ZAC des Côteaux d'Ormesson

Mémoire en réponse à l'avis de l'Ae
rendu le 23 novembre 2023 (n° Ae 2023-94)

Carte des habitats naturels (source : ECOLO GIE, 2022)

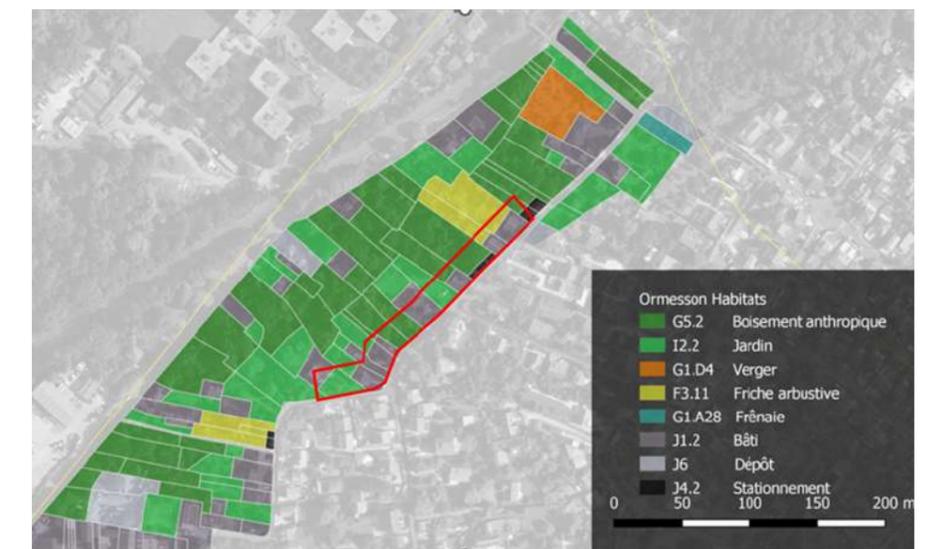
La perte réelle de surface de la liaison écologique après projet mériterait d'être clairement exposée de même qu'une analyse comparée des deux scénarios au regard des différents compartiments environnementaux.

(2) L'Ae recommande d'indiquer la perte réelle de surface de la liaison écologique après projet, de compléter l'analyse des deux scénarios au regard des différents compartiments environnementaux, et d'étudier la possibilité de renforcer les fonctionnalités du corridor écologique.

Le scénario B par rapport au scénario A implique une artificialisation modérée. En effet l'ajout de lots sur le haut du coteau représente 2 500 m² supplémentaires de la surface par rapport au scénario A (représentées en rouge sur les cartographies suivantes).

Par ailleurs, ces lots se situent sur des surfaces en partie déjà artificialisées par la présence de pavillons et les milieux naturels impactés sont considérés pour comme ayant des enjeux faibles voire très faibles. L'ajout de ces nouveaux lots n'entrave pas le passage fonctionnel identifié par les écologues car ils sont situés en bordures de celui-ci.

Le passage d'un scénario B à un scénario A, quant à lui, entraînerait une baisse d'environ 40 logements de la programmation de la ZAC, soit environ 2 500 m² SDP. Cette baisse est significative au regard de la densité du projet et des objectifs de rattrapage de la commune sur la réglementation SRU de 25% de logements sociaux.

Une réflexion est en cours, afin d'optimiser la répartition des lots sur le haut du coteau du scénario retenu et permettre ainsi un agrandissement du corridor écologique.

Schéma directeur des itinéraires cyclables (source : plan de déplacement, CD94)

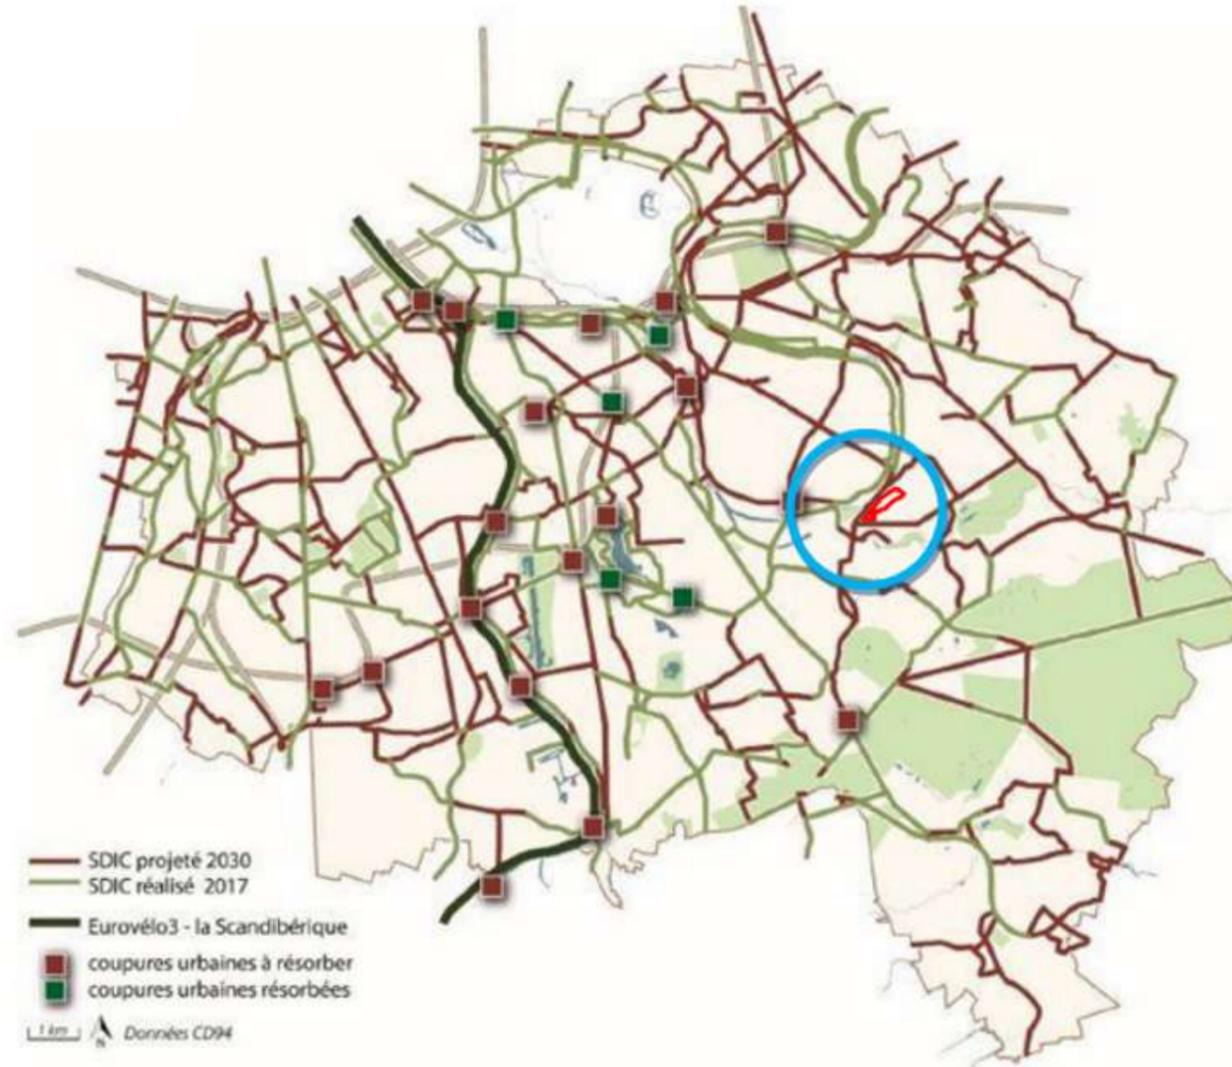
(5) L'Ae recommande de mieux travailler au renforcement fort de l'offre de transports en commun et de son accessibilité et d'approfondir dès maintenant puis en phase de réalisation les mesures permettant, dans le contexte du quartier, de la commune et de l'intercommunalité, de veiller au renforcement de l'accès aux transports en commun et des mobilités actives, en particulier le vélo.

En effet, le plan de déplacement du CD 94 prévoit l'extension du schéma départemental des itinéraires cyclables (SDIC) à l'horizon 2030 afin d'assurer un maillage cyclable sur l'ensemble du département du Val de Marne et développer ainsi l'utilisation des mobilités douces comme moyen de déplacement.

Les futurs aménagements créés ou requalifiés prévus dans le SDIC à horizon 2030 permettront notamment de relier le site à la gare RER de Sucy-Bonneuil (environ 6 à 10 min en vélo) et la gare RER de la Varenne-Chennevières (environ 8 à 10 en vélo), desservies par le RER A (cf. SDIC 2030). La piste cyclable bidirectionnelle créée dans le cadre de la ZAC des Côteaux d'Ormesson s'inscrit dans l'itinéraire n°15 planifié par le département, allant de Alfortville à Bry-sur-Marne. Ainsi le projet participe à la politique départementale sur les mobilités et le projet a vocation à terme d'être desservi par un réseau cyclable reliant aux gares du Grand Paris. L'horizon de livraison de la ZAC correspond également à l'objectif de déploiement du réseau cyclable du département, les premières livraisons étant prévues en 2029 et les dernières en 2034.
